Европейская экономическая комиссия**Комитет по внутреннему транспорту****Всемирный форум для согласования Правил
в области транспортных средств****Сто восемьдесят третья сессия**

**Предложение по поправке 3 к Глобальным техническим
правилам № 9 ООН (безопасность пешеходов)****Представлено Рабочей группой по пассивной безопасности* ****

Воспроизведенный ниже текст был принят Рабочей группой по пассивной безопасности (GRSP) на ее шестьдесят седьмой сессии (ECE/TRANS/WP.29/GRSP/67, п. 5). В его основу положен документ ECE/TRANS/WP.29/GRSP/2014/5 с поправками, содержащимися в приложении II к докладу. Этот текст представлен Всемирному форуму для согласования правил в области транспортных средств (WP.29) и Исполнительному комитету (АС.3) Соглашения 1998 года для рассмотрения на их сессиях в марте 2021 года.

«Рис. 6А
Измерительная точка в вертикальной продольной плоскости, проходящей через центр ударного элемента в виде модели головы (см. пункт 3.21.1)¹

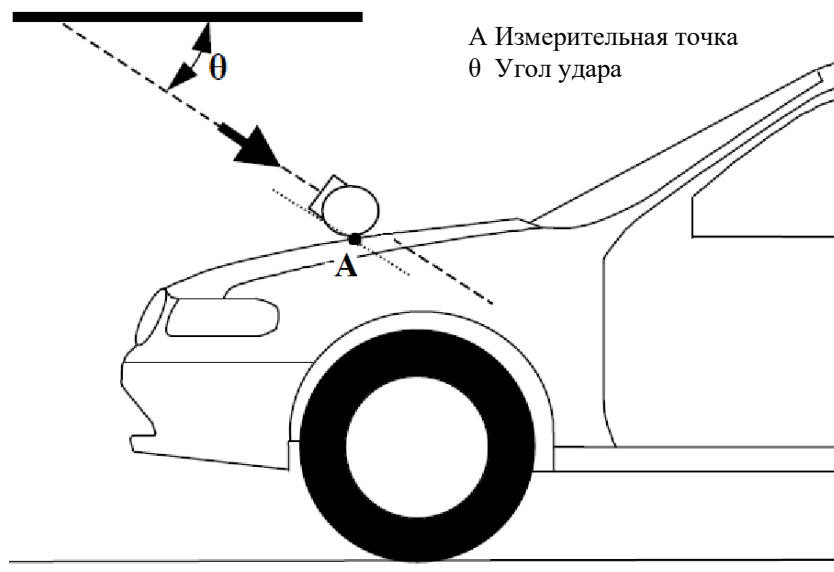
- «3.21 “Измерительная точка”
- Измерительная точка может также упоминаться как “точка проведения испытаний” или “точка удара”. Во всех случаях результат испытания будет увязываться с этой точкой независимо от места первого контакта.
- 3.21.1 “Измерительная точка” для испытания модели головы означает точку на внешней поверхности транспортного средства, которая выбрана для оценки. Измерительная точка находится в том месте, где профиль модели головы соприкасается с поперечным сечением наружной поверхности транспортного средства в вертикальной продольной плоскости, проходящей через центр тяжести модели головы (см. рис. 6А).
- 3.21.2 “Измерительная точка” для модели нижней части ноги для целей испытания бампера и модели верхней части ноги для целей испытания бампера находится в вертикальной продольной плоскости, проходящей через центральную ось ударного элемента (см. рис. 6В)».

Рис. 6 исключить.

Включить новые рис. 6А и 6В следующего содержания:

«Рис. 11

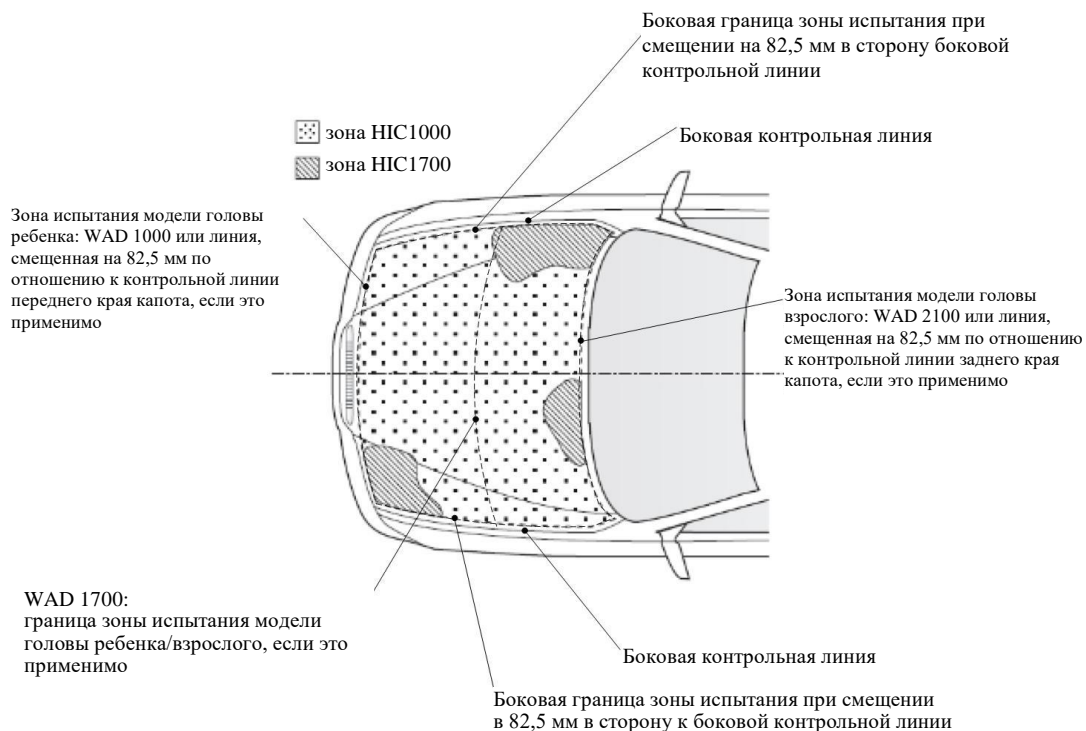
«5.2.4.1 Изготовитель определяет поверхности зоны испытания верхней части капота, в которых величина НИС не должна превышать 1000 (зона НИС1000) или 1700 (зона НИС1700) (см. рис. 11)».

Рис. 11 (прежний) исключить.

Включить следующий новый рис. 11:
